**BRUXELLES. Rue Haute, 81 - 85a / rue Blaes, 34 - 38 – Ensemble de constructions comprenant la salle de spectacle Elisabeth située en intérieur d'îlot**

**DEMANDE DE PERMIS UNIQUE : Rénover un ensemble de logements et commerces, restaurer et réhabiliter la salle de spectacle Elisabeth et installer une micro ferme urbaine en toiture**

**Avis de la CRMS**

*Photomontage de l'état projeté joint à la demande*

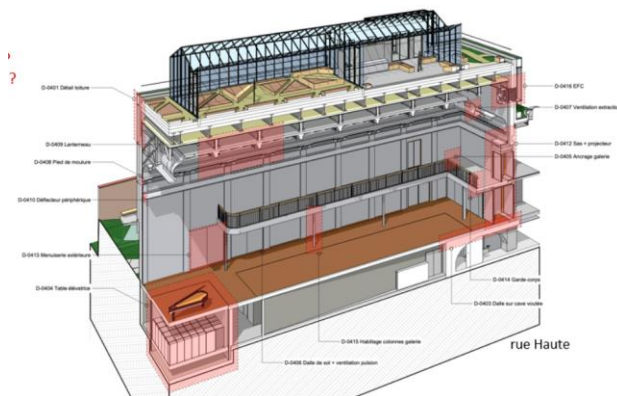
Ce volet du projet ayant gagné en cohérence, il appelle peu de remarques d'ordre patrimonial hormis en ce qui concerne la maison sise 34, rue Blaes. Bien que la CRMS ne s'oppose pas au principe de surélever ce bien, elle demande une meilleure intégration de la composition de la façade selon la typologie des maisons en enfilade de style néoclassique, en renonçant notamment à la configuration des lucarnes élevées et à l'utilisation de zinc.

*Schéma du principe d'intervention, joint à la demande*

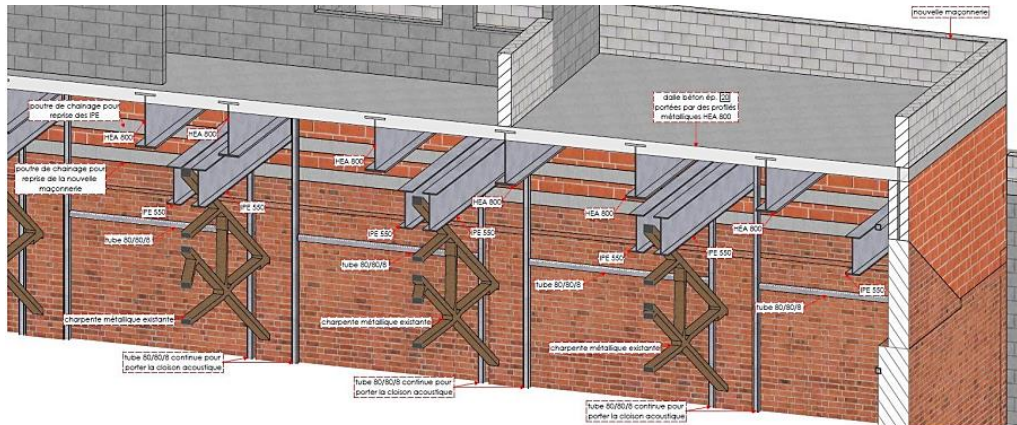
La Commission rend un avis défavorable sur ce parti d'intervention qui consiste à amputer la charpente métallique à laquelle est suspendu le plafond classé de la salle.

Du point de vue patrimonial, cette méthode d'intervention rompt avec la logique structurelle de la salle. C'est en effet la conjonction des deux ouvrages complémentaires – structure métallique et les plafonds en staff/stuc qui y sont suspendus – qui compose cet ensemble remarquable. Pour cette raison, la CRMS avait proposé en mai 2021 le classement intégral de la salle, y compris sa charpente métallique. Cette position a été maintenue tout au long de la procédure de protection <sup>1</sup>.

Au regard de la complexité des travaux et de la fragilité (et de l'état) du plafond, assemblé d'éléments en stuc et staff fixés directement aux fermes, la CRMS craint le risque de détérioration des décors classés du plafond, au moment de l'exécution :

- la découpe des profilés métalliques risque de générer des vibrations importantes ;
- des mouvements sont à craindre dans les suspentes ;
- les travaux peuvent provoquer des tassements / déplacements des ouvrages ;
- la zone de manœuvre pour les manutentions est très restreinte (intérieur d'îlot, poutrelles aux dimensions importantes...).

Ces facteurs majeurs de risques ne semblent pas avoir été suffisamment pris en compte, même si le projet résulte de recherches techniques importantes. Le comportement du plafond n'a pas été modélisé par les études de stabilité, ce qui contraste avec les efforts consacrés à sa restauration minutieuse décrite dans le dossier.

Telles que proposées, les interventions sur la charpente sont très lourdes de conséquence et semblent essentiellement dictées par le choix programmatique d'installation de serres sur le toit qui impose un toit plat, à une hauteur admissible d'un point de vue urbanistique et qui dès lors impose d'amputer sévèrement la charpente. Selon la Commission, une réorganisation des activités d'agriculture urbaine pourrait probablement permettre de mener à bien cette phase du projet sans recourir à des interventions aussi intrusives sur la charpente et sans devoir ajuster le profil de la toiture pour accommoder la nouvelle occupation (en organisant les serres ailleurs et de manière différente).

Pour ces diverses raisons, la CRMS demande d'évaluer la faisabilité d'une approche plus conservatrice visant à répondre aux normes et performances requises, tout en préservant une part plus substantielle des fermes et des pannes métalliques. Elle propose de modeler la nouvelle dalle de béton suivant le profil de la charpente, avec la possibilité de retirer la partie supérieure (*selon le schéma ci-joint, fourni par la CRMS*).

Dans tous les cas de figure, la CRMS demande de fournir des garanties complètes requises quant à la bonne conservation de la salle classée pendant les travaux prévus au niveau des charpentes ainsi que pour la reprise en sous-œuvre de la salle. Il est demandé de préciser la manière d'intervenir sans fragiliser ni impacter la salle classée, et en particulier les plafonds en stuc / staff.
